Verslag huishoudelijke elektrische installatie op laagspanning en zeer lage spanning

Referentie: **003-20260209-03**	Datum controle: **09/02/2026**
Keurder: **003**

Eigenaar:	**Onbekend**	EAN-code:	**Onbekend**
Adres installatie:	**Brandstraat 69, 9080 - Beervelde**	Nummer teller(s):	**1SAG3100479249**
		Distributienetbeheerder installatie:	**Fluvius**
Datum uitvoering installatie:	☑ Vóór 01/10/1981 ☑ Tussen 01/10/1981 en 01/06/2020 ☐ Vanaf 01/06/2020		
Type:	☑ Wooneenheid ☐ Niet-huishoudelijk ☐ PV ☐ Batterij ☐ Laadpaal

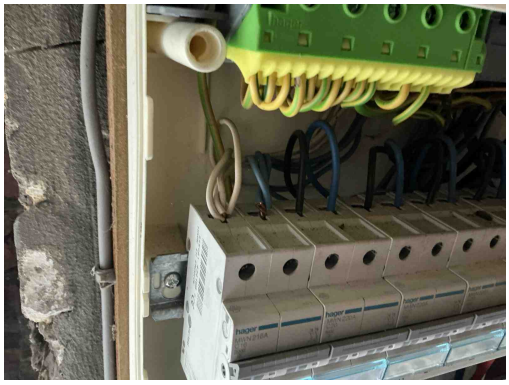
T21 - Het elektrisch materieel is niet geplaats volgens de voorschriften van de fabrikant/ regels van goed vakmanschap . (Boek 1: 1.4.1.3)
Opmerking: Vijzen ophanging bord

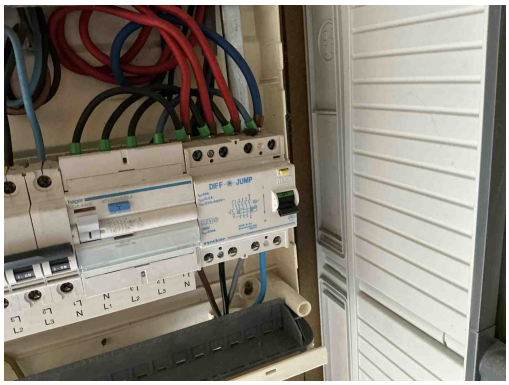
A05 - De waarde van de spreidingsweerstand van de aardverbinding is te hoog (Boek 1: 5.4.2).

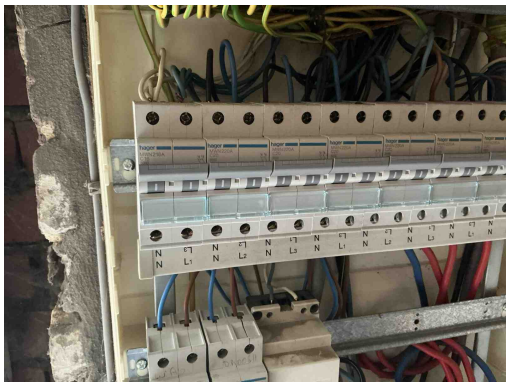
D04 - De hoofddifferentieelstroominrichting is niet verzegelbaar (Boek 1: 4.2.4.3).

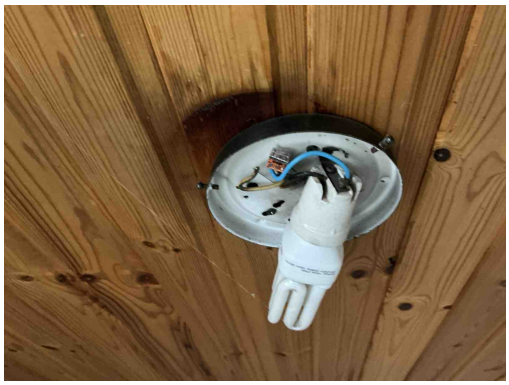
C19 - In de desbetreffende kring wordt de nulgeleider verdeeld en een geleider is met de blauwe kleur gekenmerkt maar deze laatste is niet als nulgeleider gebruikt (Boek 1: 5.1.6.2).

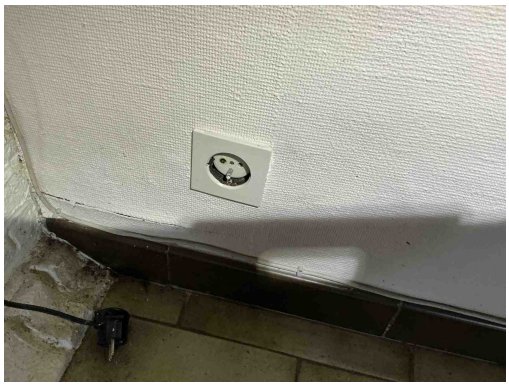
T09 - Bepaalde contactdozen en/of schakelaars zijn beschadigd (Boek 1: 1.4.1.3).

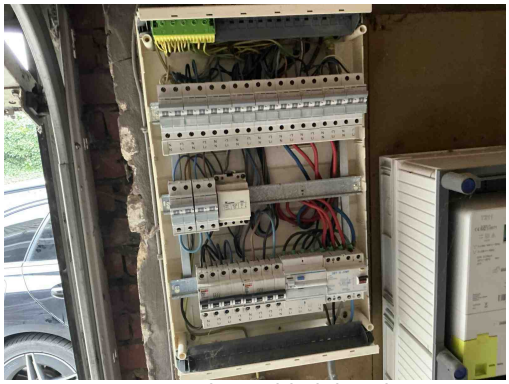
T11 - De contactdozen waarvan de toegekende stroomsterkte maximaal 16A en de toegekende spanning maximaal 250V bedraagt en niet bedoeld zijn voor de voeding van een of meerdere verbruikstoestellen voor een specifiek doel en niet geplaatst zijn in of op schakel- en verdeelborden, beschikken niet of IPXX-D (incl. gemeenschappelijke delen residentieel geheel) (Boek 1: 4.2.2.3/5.3.5.2).
